改善箇所説明図

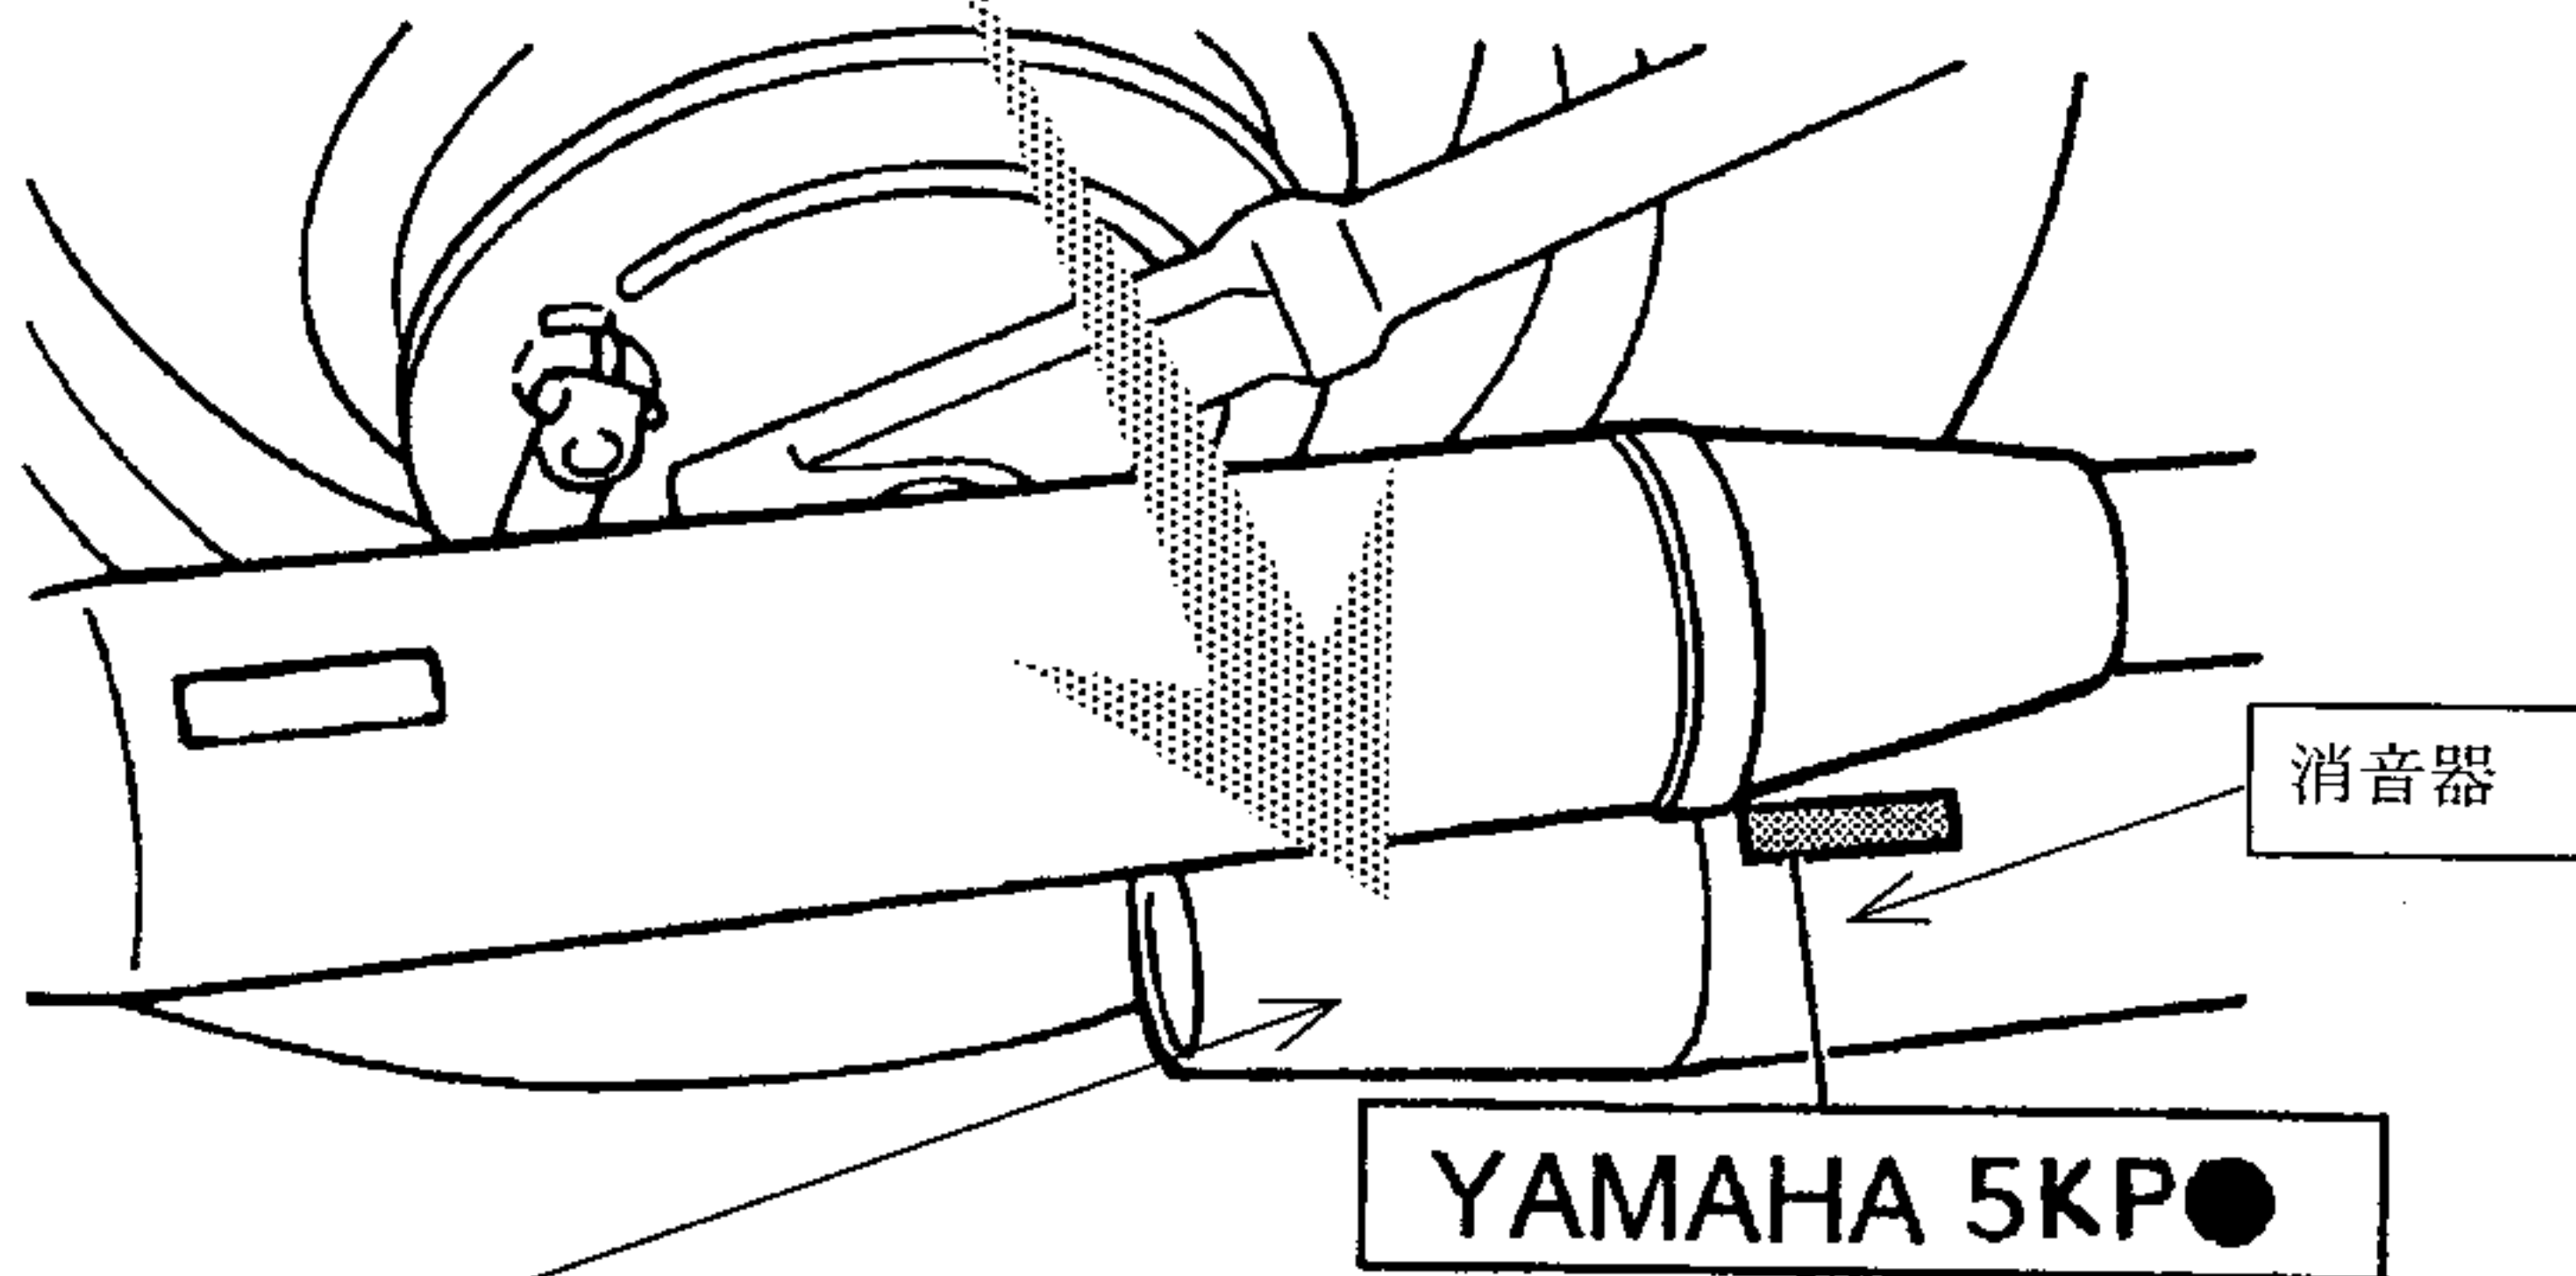
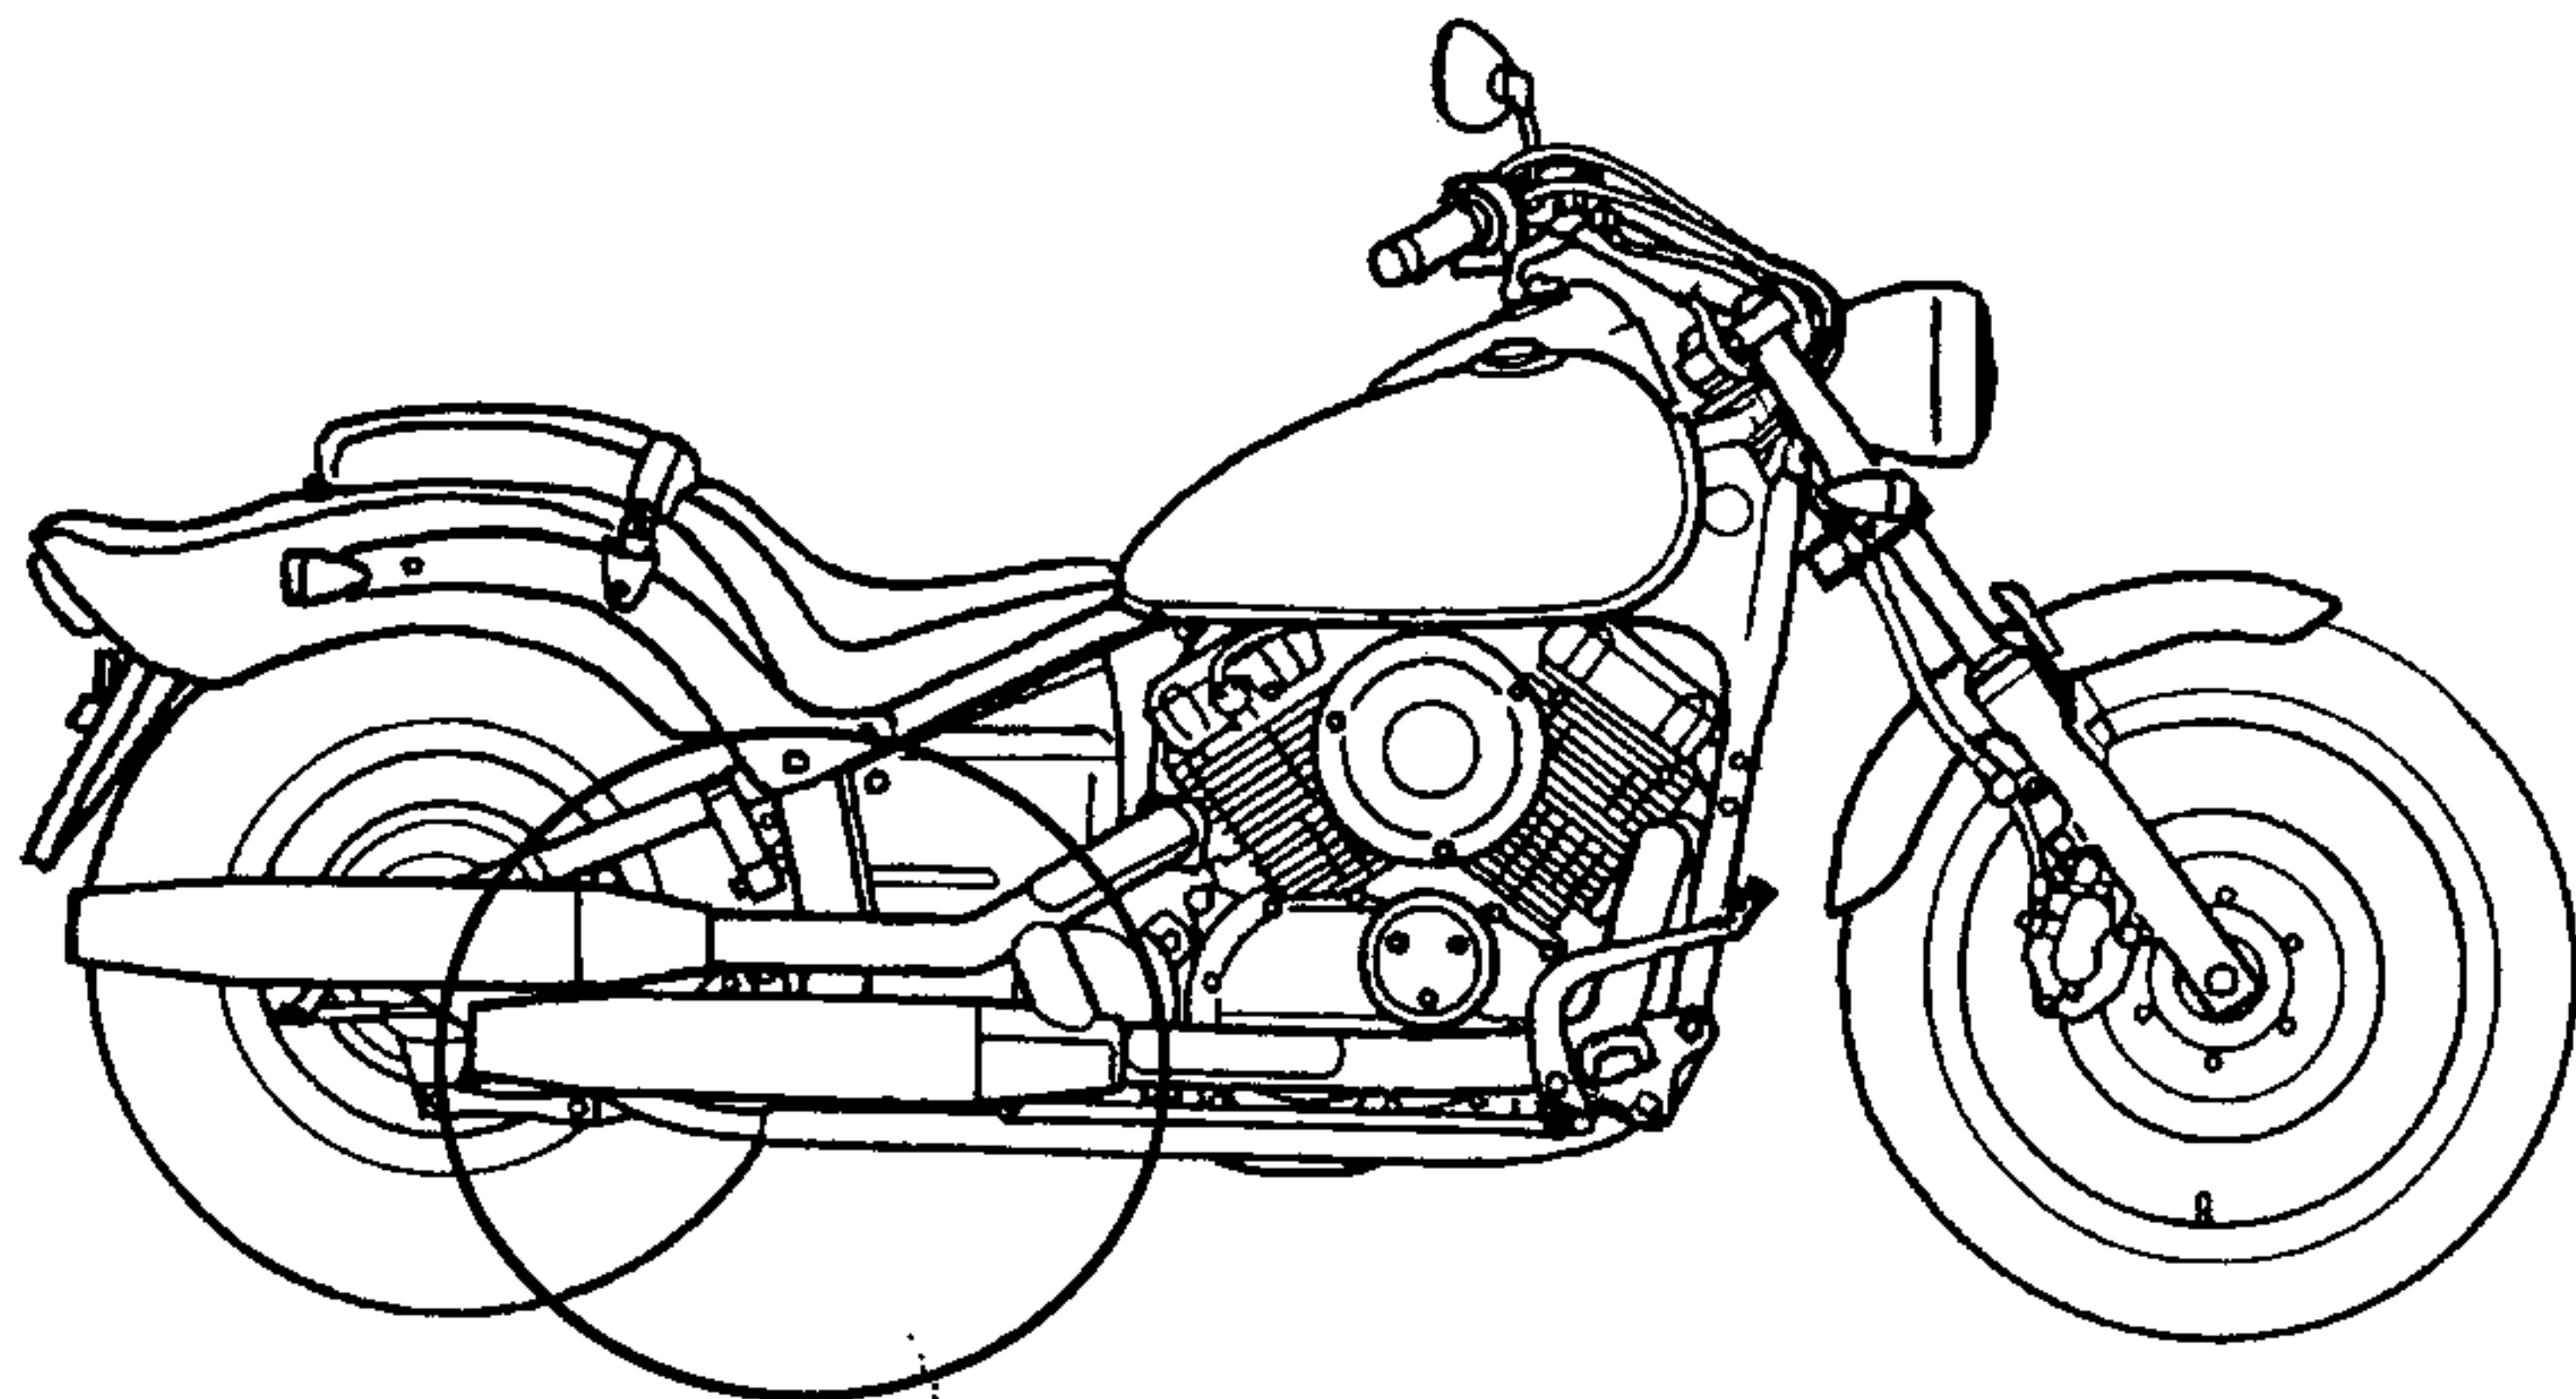
不具合発生箇所

騒音防止装置において、本来の仕様と異なる消音器を組み付けたものがあるため、最悪の場合、騒音値が基準値を超えるおそれがある。

改善の内容：全車両、消音器を点検し、本来の仕様と異なる消音器が組み付けられているものは、消音器を正規品と交換する。

識別：消音器に刻印してある型式で識別が可能である。
